リサイクル燃料貯蔵株式会社	
提出日	2022年3月18日
管理表No.	0113-16 改訂01

図 津波漂流物の流入想定

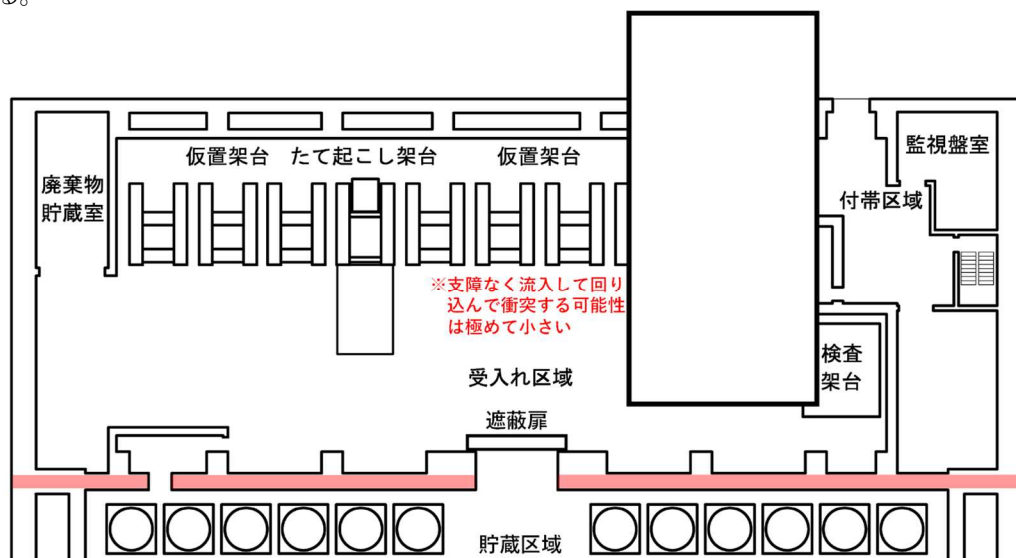
項目	コメント内容
津波 (第8条)	受入れ区域の各架台に対して津波の水流に対しての評価は行っているが、津波漂流物の衝突に対する評価をしなくてよい理由を説明すること。  <3/3 追加コメント> 津波漂流物が各架台に衝突する荷重が、津波の波圧に包含されることを定量的に説明すること。

仮に [ ] で、津波による漂流物が流入したとしても、貯蔵建屋の外壁や内壁などの障壁があり、また [ ] (下図参照) から、漂流物が支障なく流入して各架台と大きな荷重で衝突する可能性は極めて小さく、評価は不要とした。

受入れ区域の各架台については、仮想的大規模津波により損傷した受入れ区域が障壁となることを考えれば、大型の津波漂流物が支障なく流入し衝突することも、直接波力が作用することも、その可能性は極めて小さい。しかしながら、ある程度の津波の水流が作用することは考えられるため、保守的に最大流速を仮定した津波の水流に対しての評価のみ行っている。

なお、貯蔵区域と受入れ区域の境界壁(下図の赤色の壁)は貯蔵区域南側の外壁と同じ構造である。貯蔵区域南側の外壁は、仮想的な大規模津波による津波波圧と最大の津波漂流物であるキャスク輸送車両(約44トン)の衝突に耐えることを確認している。したがって、仮に津波漂流物との衝突により各架台の固定状態が解消され、各架台が新たに漂流物となったとしても、各架台の重さ(最大16トン)を考慮すると前述の評価に包含され、貯蔵区域の健全性は保たれると考える。
